## 改善箇所説明図

### 基準不適合箇所

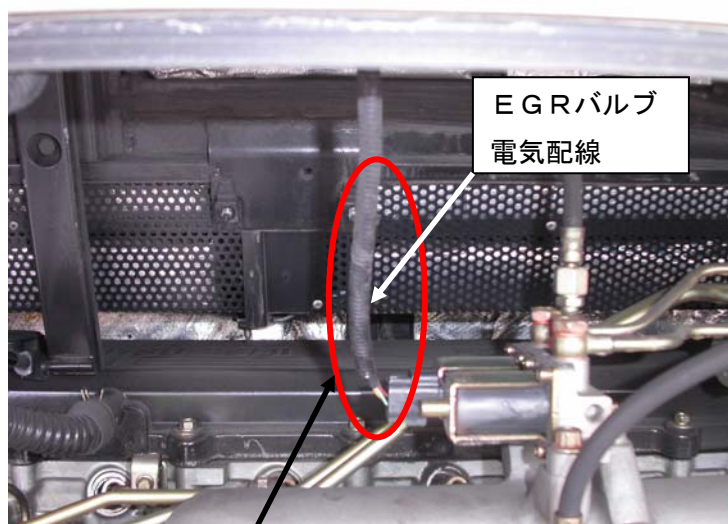
排出ガス循環装置（EGRバルブ）の電気配線の長さが不適切なため、コネクタ部付近の配線に長さの余裕が少ないものがあり、エンジンの振動等により、当該部に負荷がかかるものがある。そのため、そのままの状態で使用を続けると、配線が断線し、最悪の場合、当該バルブが作動不良となり、排出ガス値が保安基準に適合しなくなるおそれがある。

全車両、当該電気配線の状況を点検し、取り回しが不適切な場合は、延長用の電気配線を追加するとともに、取り直しを変更する。また当該配線を点検し、損傷している場合には、配線を補修する。
